Arkivsaksnr: 2014/8376-6
Saksbehandler: Carl Severin Bjurstedt
Dato: 17.03.2015

Utvalg	Utvalgssak	Møtedato
Dovrefjell nasjonalparkstyre	33/2015	26.03.2015

Høring av "Småkraftpakke Rauma-Neset", seks vanninntak nær Eikesdalsvatnet landskapsvernområde og Sandgrovbotn-Mardalsbotn biotopvernområde

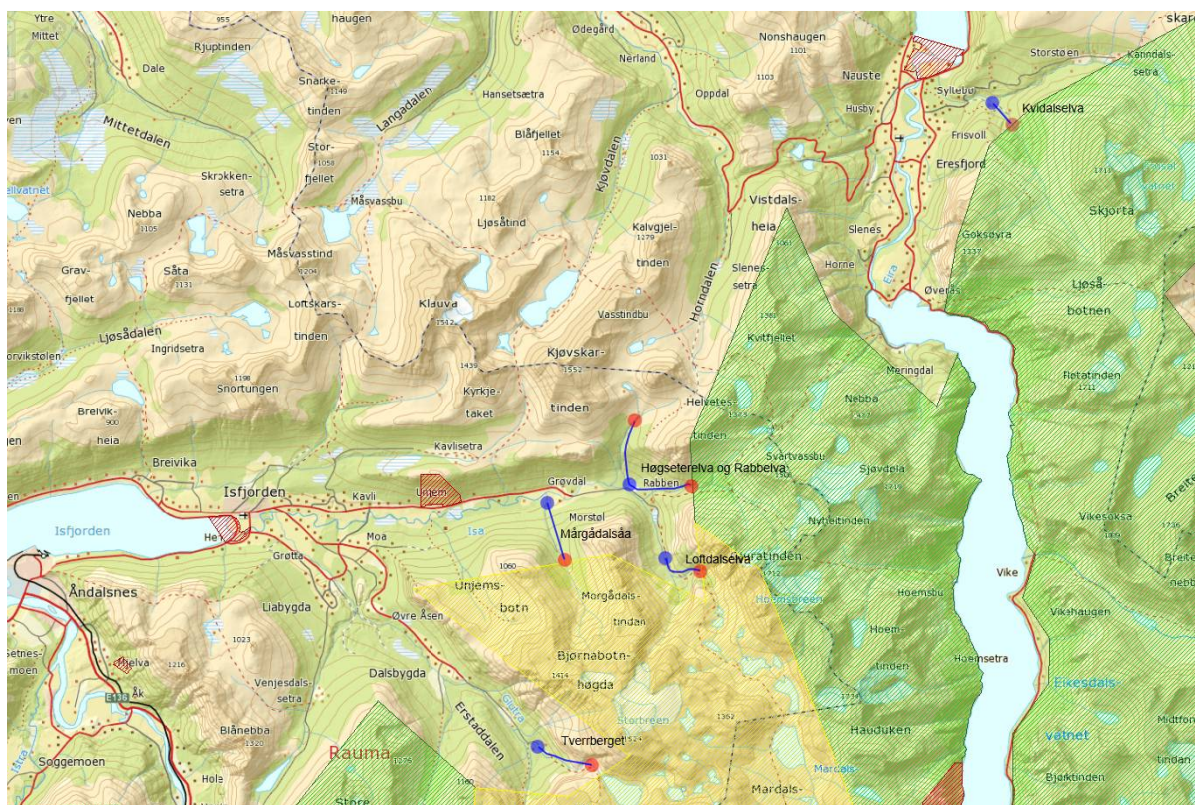
Kartene i søknadene har varierende detaljeringsgrad og det er ikke oppgitt koordinater for inntakene. Imidlertid er kotehøyde for plassering oppgitt, jeg har brukt dette for å plassere inntakene på kart. Imidlertid ligger noen av inntakene der det kun er 20-meters kotegrunnlag, da blir det vanskelig å plassere nøyaktig. De aktuelle prosjektene er oppsummert i følgende tabell:

Prosjekt	Inntak	Inntak moh	Kommune	Område	Avstand til VO-grense	Aktuelt VO
Kvidalselva KRV	Kvidalselva	308	Nesset	Kanndalen	<i>Innenfor</i> ca. 10 m	Eikesdalsvatnet LVO
Morgådalsåa KRV	Morgådalsåa	445	Rauma	Grøvdalen	ca. 70 m	Sandgrovbotn-Mardalsbotn BVO
Loftdalselva KRV	Loftdalselva	415	Rauma	Grøvdalen	ca. 30 m	Sandgrovbotn-Mardalsbotn BVO
Høgseterelva og Rabbelva KRV	Høgseterelva Rabbelva	555 415	Rauma	Grøvdalen	> 1, 4 km ca. 30 m	Eikesdalsvatnet LVO
Tverrberget KRV	Glutra	675	Rauma	Dalsbygda	Ca. 340 m	Sandgrovbotn-Mardalsbotn BVO

Som det framgår i tabellen er inntakene i Kvidalselva, Morgådalsåa, Loftdalselva og Rabbelva plassert nærmere vernegrensene enn 100 m. Tverrberget kraftverk (vedlegg 2) er en revisjon av prosjektet med inntak i Glutra og Saufonngrova inne i biotopvernområdet som nasjonalparkstyret avslo i sak 11-2015 5.1. i år.

Når det gjelder **Kvidalselva**, angis det at inntaket skal plasseres på kote 308. Her er 305-koten 5,5 m utenfor vernegrensen, mens 310-koten går 30 meter inne i VO. Det er da åpenbart at inntak på kote 308 er innenfor vernegrensen.
